ИНФОРМАЦИОННЫЙ БЮЛЛЕТЕНЬ

Тема: Применение втулки распределительного вала 7511.1006026 на двигателях V-6, V-8 производства ОАО «Автодизель»

Модель: Двигатели V-6, V-8 размерностью 130x140 всех модификаций, комплектаций и исполнений производства ОАО «Автодизель»

Рис. 2. 7511.1006026

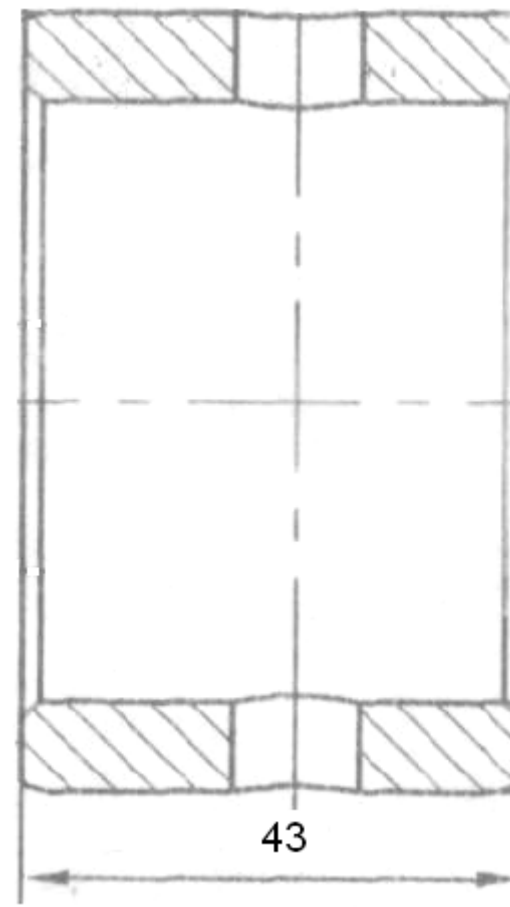
Сообщаем Вам, что на двигателях производства ОАО «Автодизель» V-6, V-8 размерностью 130x140 всех модификаций, комплектаций и исполнений с показателями ЕВРО-2, ЕВРО-3, ЕВРО-4 устанавливается втулка распределительного вала **7511.1006026** взамен втулки распределительного вала **236-1006026-А** таблица 1.

Для двигателей ОАО «Автодизель» V-6, V-8 размерностью 130x140 всех модификаций, комплектаций и исполнений с показателями ЕВРО-0 и ЕВРО-1 применяется втулка распределительного вала **236-1006026-А** или втулка распределительного вала **7511.1006026**.

Наименование	До изменения	Поставка в зап. части	После изменения	Взаимозаменяемость
	Обозначение		Обозначение	
Втулка распределительного вала передняя	236-1006026-А (рис.1)	П	7511.1006026 (рис.2)	сохранена
